**CONTRALORÍA REGIONAL DEL MAULE  
UNIDAD DE CONTROL EXTERNO**

# **INFORME INVESTIGACIÓN ESPECIAL**

## **Servicio de Vivienda y Urbanización, Región del Maule**

**Número de Informe: 9/2014  
8 de septiembre del 2014**

Fotografía N° 11: Altura viga dentada entre sitios D-01/D-02 e imagen de altura viga proyectada en "Detalle A" de la lámina N° 5 "Cierres de Protección", del proyecto modificado.

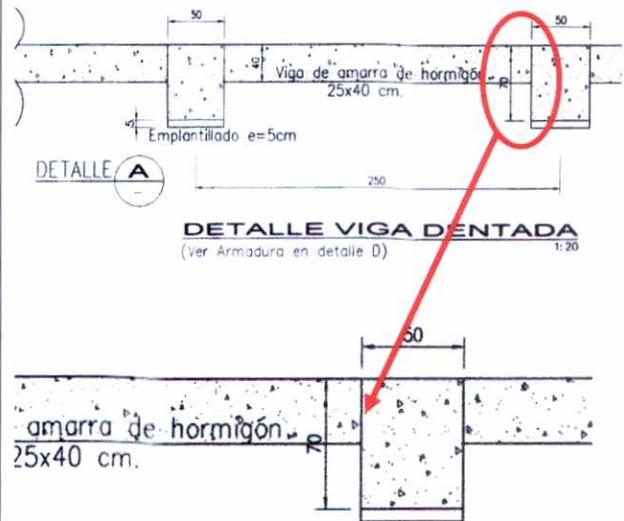
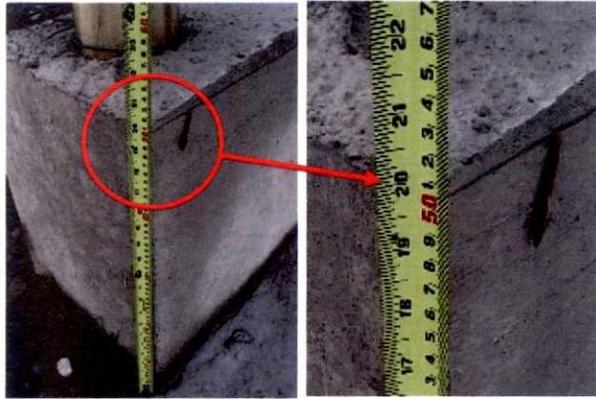
Además, se constató que la altura de la viga dentada en su parte más alta varía entre 50 y 60 cm aproximadamente, mientras que en el plano ésta se proyecta de 70 cm (fotografía N° 11, anexo).

Fotografía N° 12: Ausencia de viga dentada y cerco con polines entre sitios D-10/D-11 e imagen de viga y cerco proyectado en lámina N° 5 "Cierres de Protección", del proyecto modificado.

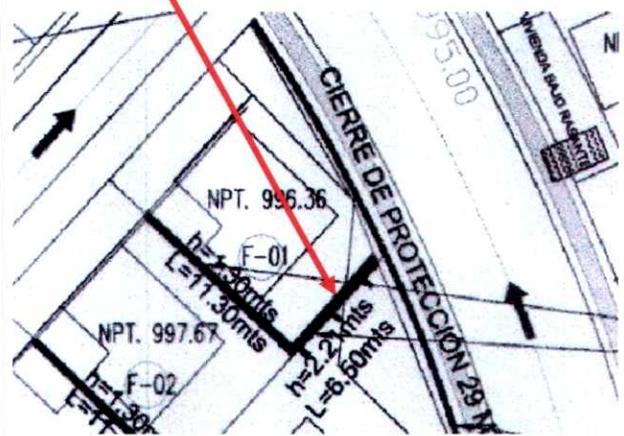
b) No se ejecutó la viga dentada ni el cerco con polines proyectado entre los sitios D-10/D-11, conforme a las láminas N<sup>os</sup> 1 "Muros de Contención" y 5 "Cierres de Protección", del proyecto modificado (fotografía N° 12, anexo).

En su escrito respuesta, la repartición indicó que consultado a la constructora, aquella habría señalado que la viga no se ejecutó debido a la compensación por la sobre altura del muro realizado en la manzana E, y por el cambio de la viga dentada en la manzana F, situación que se debía regularizar entre la constructora y la EGIS, a través del departamento técnico del SERVIU, pero que no ocurrió.

Al respecto, corresponde mantener la observación formulada, toda vez que los argumentos esgrimidos no justifican la no ejecución de la viga dentada y del cerco con polines, y dado que no constan antecedentes mediante los cuales se hubiera aprobado la disminución de aquella, en reemplazo de otras partidas.

Fotografía N° 13: Ejecución de muro de contención en sector nororiente de sitio F-01 con presencia de nidos de hormigón e imagen de la cadena dentada proyectada en la lámina N° 5 "Cierres de Protección", del proyecto modificado.

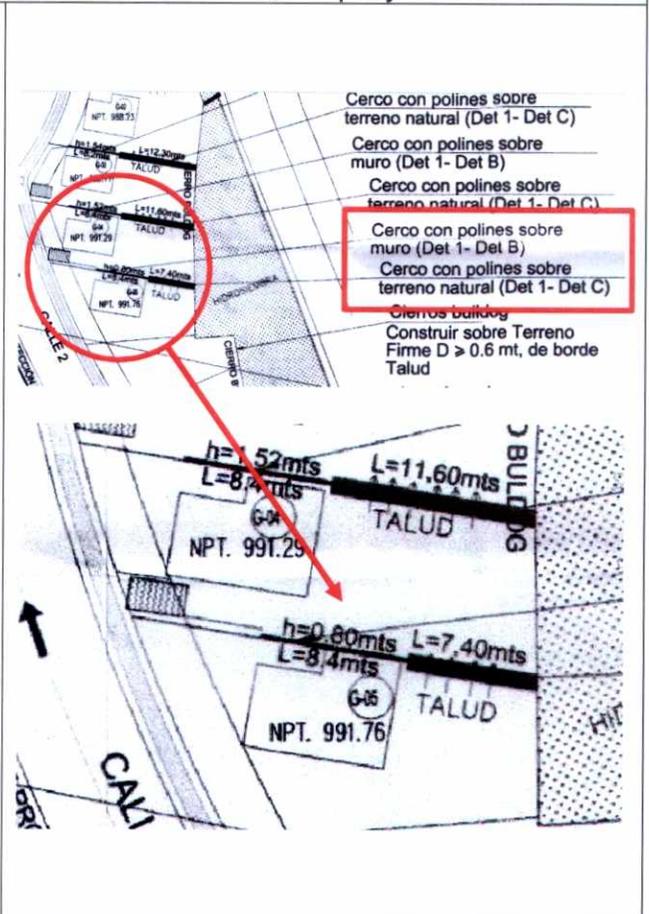
c) En las láminas N<sup>os</sup> 1 "Muros de contención" y 5 "Cierres de protección", del proyecto modificado, se grafica la proyección de una viga dentada en el sector oriente del sitio F-01, no obstante, se constató la ejecución de un muro de contención. Además, cabe agregar que se advirtió la presencia de nidos de hormigón en dicho elemento (fotografías N<sup>os</sup> 6 y 13, anexo).

En lo pertinente, el servicio auditado indicó en su respuesta, que la constructora, sin previa autorización, ejecutó un muro de contención a cambio de la viga dentada proyectada. Agregó que, al igual que en la letra anterior, esto debía ser regularizado y aprobado, lo que no ocurrió en la especie.

Al tenor de lo expuesto, se debe mantener la observación formulada, dado que la partida no fue ejecutada conforme a los planos del proyecto, y toda vez que no consta aprobación de alguna modificación por el cambio de dicha partida.

Fotografía N° 14: Ausencia de muro de contención entre sitios G-04/G-05 e imagen de muro de contención proyectado de la lámina N° 5 "Cierres de Protección", del proyecto modificado.

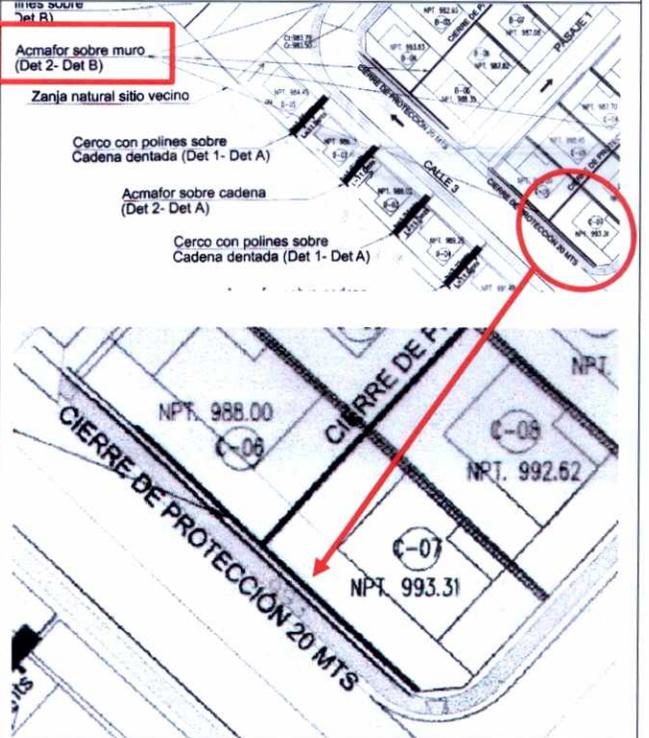
d) No se ejecutaron los muros de contención ni los cierros respectivos sobre los mismos, entre los sitios G-04/G-05 y en el sector surponiente del sitio C-07, graficados en las láminas N<sup>os</sup> 1 "Muros de contención" y 5 "Cierres de protección", del proyecto modificado (fotografías N<sup>os</sup> 14 y 15, anexo).

Fotografía N° 16: Ausencia de cerco con polines y ejecución de muro shotcrete entre sitios F-02/F-03 e imagen de cerco con polines proyectado en lámina N° 5 "Cierres de protección", del proyecto modificado

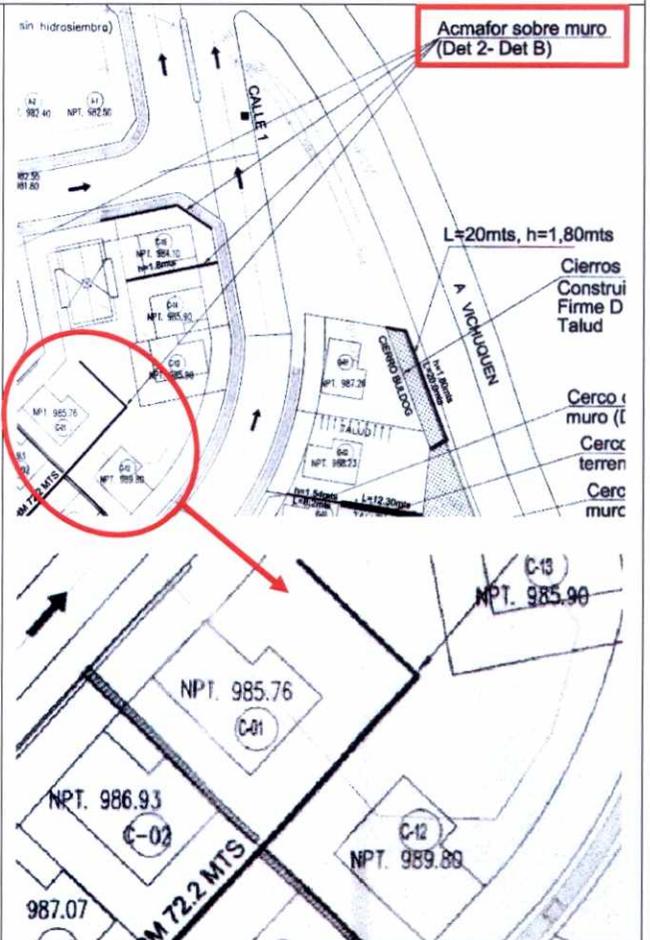
De la misma forma, se advirtió que no se ejecutaron los cerco con polines proyectados conforme a la lámina N° 5 "Cierres de protección", del proyecto modificado, entre los sitios F-02/F-03, F-04/F-05, G-06/G-08 y en el sector sur del sitio F-01 (fotografía N° 16, anexo).

Fotografía N° 20: Ejecución de cerco con polines sobre terreno natural, entre sitios D-13/D-14 y D-14/D15 e imagen de cercos proyectados en lámina N° 5 "Cierres de protección", del proyecto modificado.

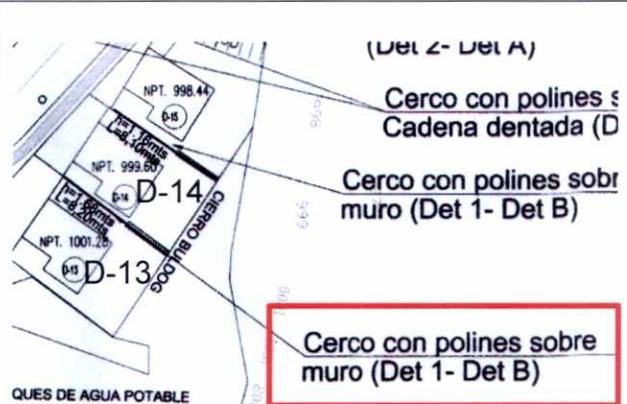
f) Entre los sitios D-13/D-14, D-14/D-15, G-02/G-03, y G-03/G-04, se observó que la fijación de los polines no se ejecutaron de acuerdo a lo proyectado en la lámina N° 5 "Cierres de protección", del proyecto modificado. Además, en aquellos ejecutados sobre terreno natural, se advirtió la ejecución de poyos de fundación no proyectados, sobre terreno que se encontraba con desprendimientos (fotografías N° 18 y 19, anexo).

Al respecto, el servicio auditado señaló que ocurrió la misma situación descrita en el literal d) del presente punto, respecto a la modificación en el método de anclaje del polín para dar un mejor apoyo a la estructura, en la que indicó que la instalación de polines sobre muro no se ejecutó según el detalle de la lámina, pero que fueron instalados en el borde interior de la viga o muro para una mejor fijación de este, y así evitar el volteo de la estructura, en consideración a que los cierros fueron definidos una vez que los muros de contención y/o vigas ya estaban construidos.

Al tenor de lo expuesto, se mantiene la objeción formulada, toda vez que la argumentos esgrimidos por el servicio, relativo a que los cierros habrían sido definidos una vez que los muros de contención y/o vigas estaban ejecutados, no justifican la modificación en el método de anclaje de los polines, en razón que los nuevos muros de contención y vigas fueron proyectados en conjunto con los cierros de protección, conforme a los antecedentes aprobados del proyecto modificado. Además, no se adjuntan antecedentes de respaldo, que acrediten la aprobación de la modificación en la fijación de dichos elementos.

Fotografía N° 22: Vivienda emplazada en sitio D-06 sin escalera proyectada e imagen de la escalera graficada en la lámina N° 4 "Escaleras de acceso a viviendas", del proyecto modificado.

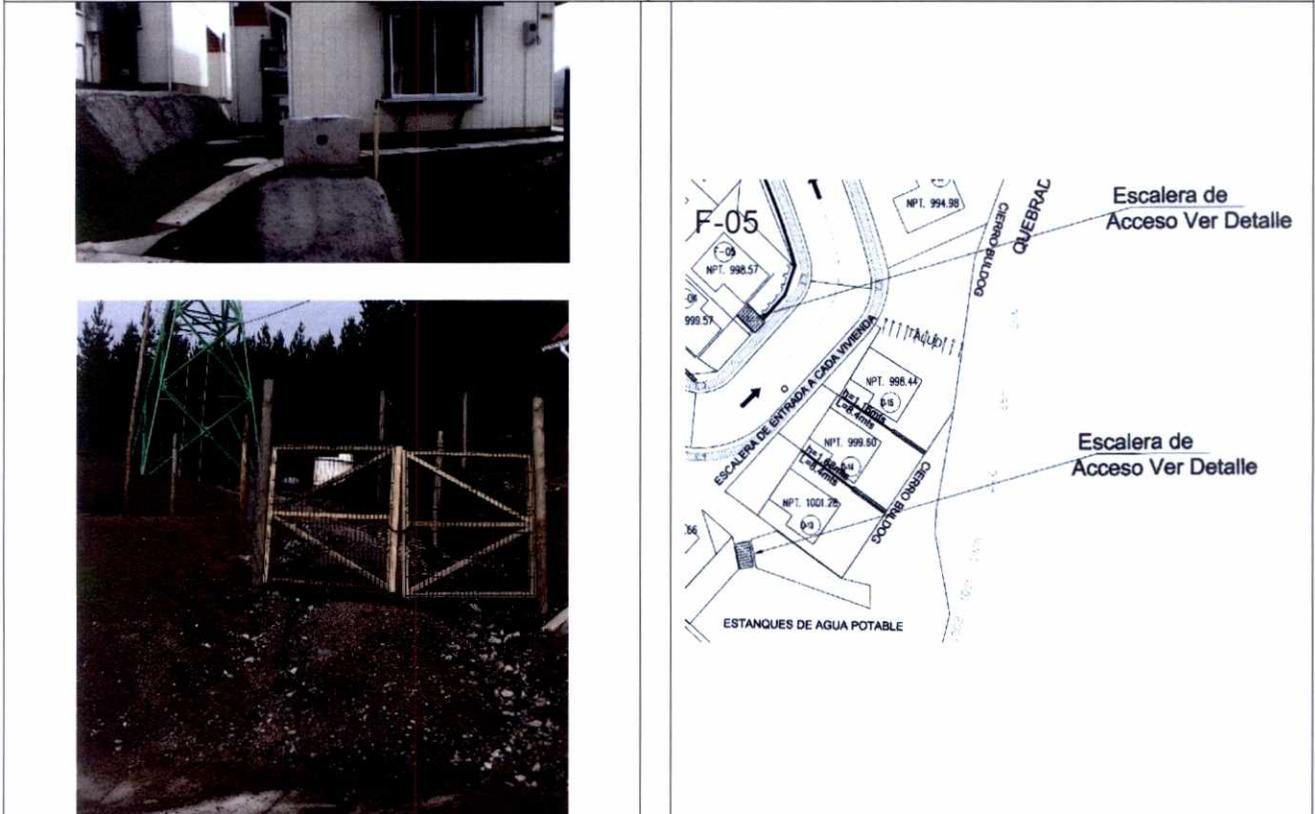
i) No se ejecutó la escalera proyectada conforme al plano N° 4 "Escaleras de acceso a viviendas", del proyecto modificado, en la vivienda emplazada en el sitio D-06, sin perjuicio de ello cabe agregar que se advirtió que el terreno de la vivienda se encuentra bajo el nivel de vereda (fotografía N° 22, anexo).

Fotografía N° 24: Escalera ejecutada en vivienda emplazada en sitio D-14, que no se encontraba proyectada, e imagen de lámina N° 4 "Escaleras de acceso a viviendas".

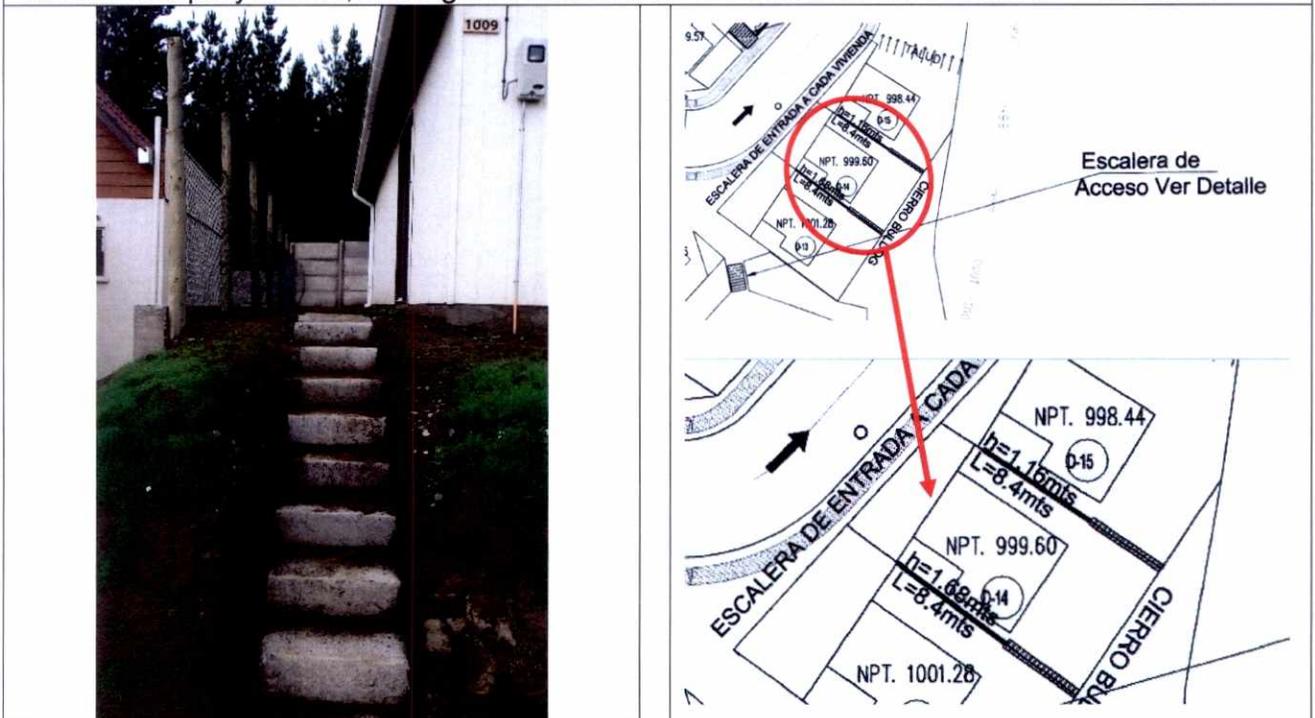
j) En las viviendas emplazadas en los sitios B-10, C-01, C-02, C-03, C-08, C-09, C-10, C-11, C-12, C-14, D-12, D-13, D-14, D-15, E-01, E-02, E-03, E-04, F-01, F-02, G-01 y G-08, se constató la ejecución de escaleras que no se encontraban proyectadas conforme a la lámina N° 4 "Escaleras de acceso a viviendas", del proyecto modificado, no obstante, que conforme a lo visualizado en terreno, dichas viviendas se encontraban sobre el nivel de vereda (fotografía N° 24, anexo).

Agregó que las referidas escaleras fueron ejecutadas de acuerdo a las condiciones del terreno, y no fueron graficadas en los planos as-built, como tampoco fueron ingresadas y aprobadas por el departamento técnico del SERVIU, precisando que fue una decisión tomada por la constructora, en conjunto con la inspección técnica de obras, y que no fue regularizada.

Sin perjuicio de lo informado, corresponde mantener la observación formulada, toda vez que no consta la aprobación de las modificaciones introducidas a la partida de escaleras de accesos a las viviendas.

Fotografía N° 31: Discrepancia entre lámina N° 2 “Muros shotcrete” y lámina N° 5 “Cierres de protección”, del proyecto modificado, en lote F.

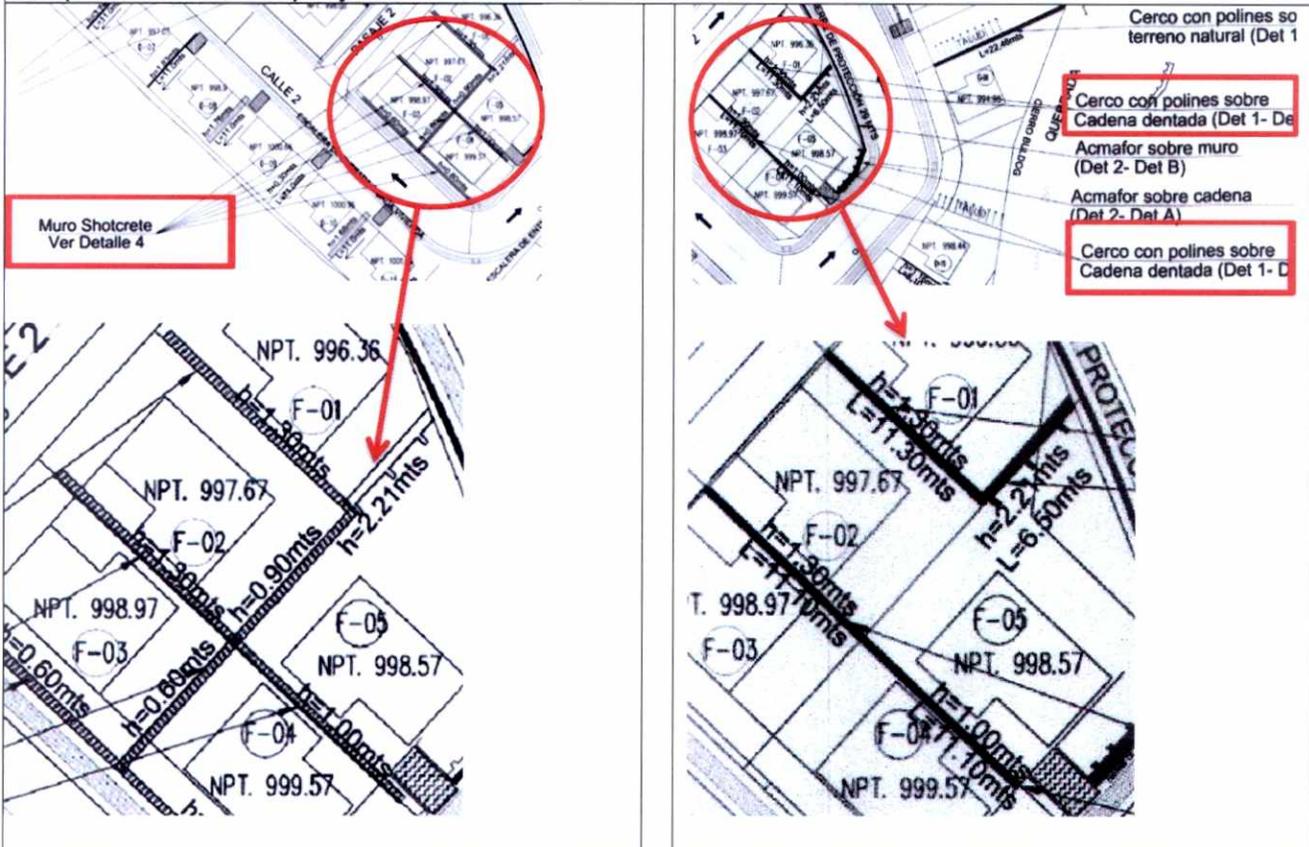
Finalmente, sobre la ejecución de muros shotcrete en lugar de cercos de polines, el servicio fiscalizado manifestó en su contestación que la constructora optó por ejecutar muros de hormigón proyectado, al existir una dualidad de información en los planos N°s 2 y 5.

Fotografía N° 34: Ausencia de barra abatible en baños de discapacitados, detalle del diámetro de barras instaladas en vivienda emplazada en sitio A-01, e imagen de plano "Vivienda prefabricada discapacitados", del proyecto aprobado.

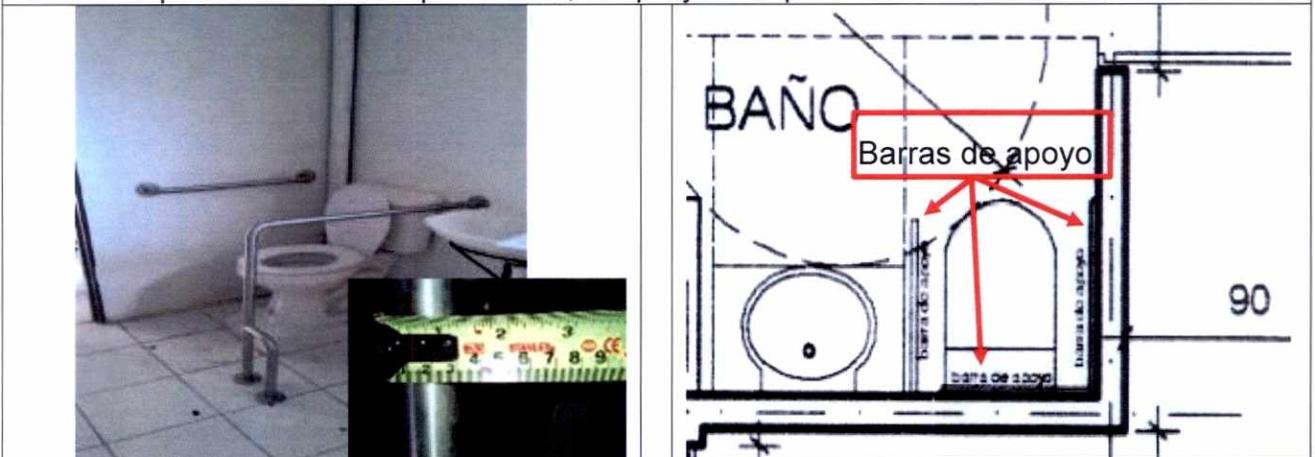
Por otra parte, cabe consignar que en el numeral 8 de las referidas especificaciones técnicas, se señala, que se debía considerar la instalación de dos barras fijas de seguridad para el W.C. y una abatible de un largo mínimo de 90 cm de acero inoxidable, diámetro de 40 mm y a una altura de 85 cm medidos desde el nivel de piso terminado en ambos costados del artefacto según se detalla en la planta de arquitectura.

En su respuesta, la entidad fiscalizada señaló que la constructora solicitó las modificaciones, previa consulta a la EGIS mediante un Requerimiento de Información, RDI, sin seguir un conducto regular, bajo la premisa de regularizar posteriormente con el SERVIU, lo que nunca se concretó, sin que la inspección haya advertido ello, permitiendo cambios que no estaban regularizados.

Al respecto, conforme lo expuesto por el SERVIU cabe mantener íntegramente los alcances formulados a la ejecución de las viviendas para discapacitados, toda vez que el servicio señaló que las diferencias objetadas corresponden a modificaciones que no han sido regularizadas, sin embargo, es del caso precisar que el propósito de este tipología de viviendas, es facilitar y mejorar las condiciones de habitabilidad de las personas con algún grado de discapacidad, atendiendo a los principios de accesibilidad universal y diseño universal citados en el artículo 3 de la ley N° 20.422, que Establece Normas Sobre Igualdad de Oportunidades e Inclusión Social de Personas con Discapacidad, por tanto, cualquier tipo de alteración del proyecto que no propenda a mejorar las condiciones de habitabilidad, o que por el contrario, las empeore, estaría en contraposición a dichos principios.
